**Европейская экономическая комиссия**

**Всемирный форум для согласования правил  
в области транспортных средств****176-я сессия**

**Соглашение 1958 года:****Рассмотрение проектов поправок к существующим  
правилам ООН, представленных GRSP****Предложение по поправкам серии 08 к Правилам № 16  
ООН (ремни безопасности)****Представлено Рабочей группой по пассивной безопасности\***

## «Приложение 2

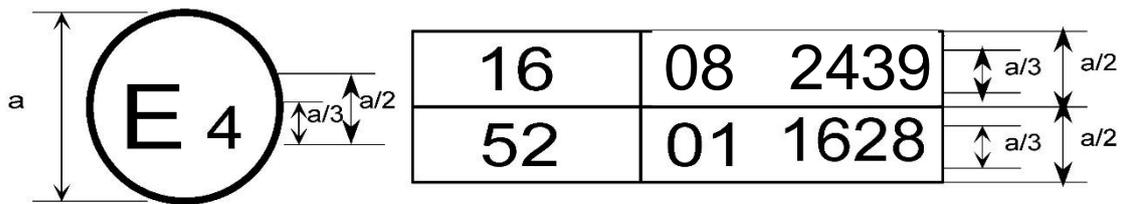
Приведенный выше... с поправками серии 08.

Приведенный выше... включали поправки серии 08, а Правила № 52 поправки серии 01.

- Схемы знаков официального утверждения ремней безопасности (см. пункт 5.3.5 настоящих Правил)

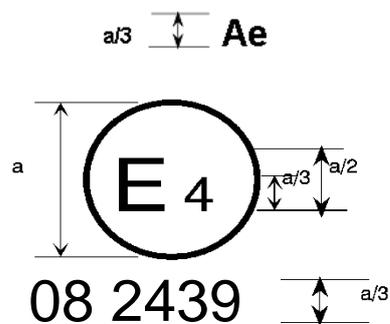
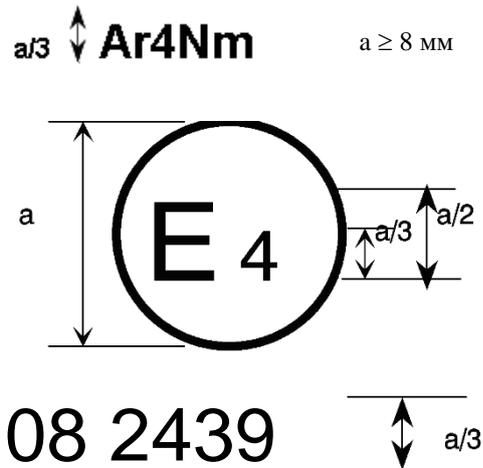
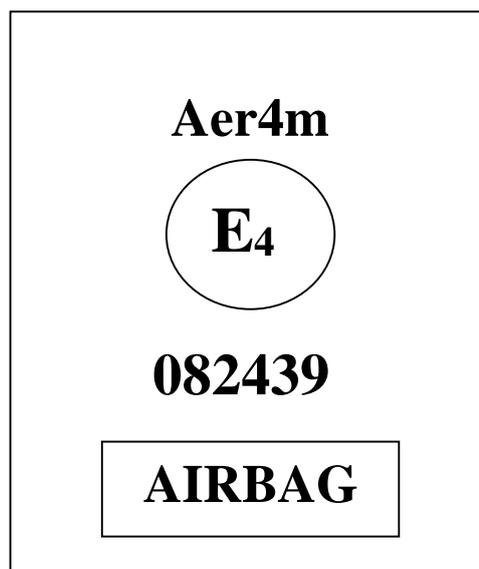
Ремень безопасности... в момент предоставления официального утверждения  
Правила уже включали поправки серии 06, 07 или 08.

Ремень безопасности... в момент предоставления официального утверждения  
Правила уже включали поправки серии 06, 07 или 08.

Ремень безопасности, на котором... в момент предоставления официального  
утверждения Правила уже включали поправки серии 06, 07 или 08.

Ремень... в момент предоставления официального утверждения Правила уже включали поправки серии 06, 07 или 08.

Ремень... в момент предоставления официального утверждения Правила уже включали поправки серии 06, 07 или 08. Этот ремень не должен устанавливаться на транспортных средствах категории M<sub>1</sub>.

Ремень... в момент предоставления официального утверждения Правила уже включали поправки серии 06, 07 или 08. Этот ремень безопасности должен устанавливаться на транспортных средствах, оборудованных подушками безопасности на указанном сиденье».
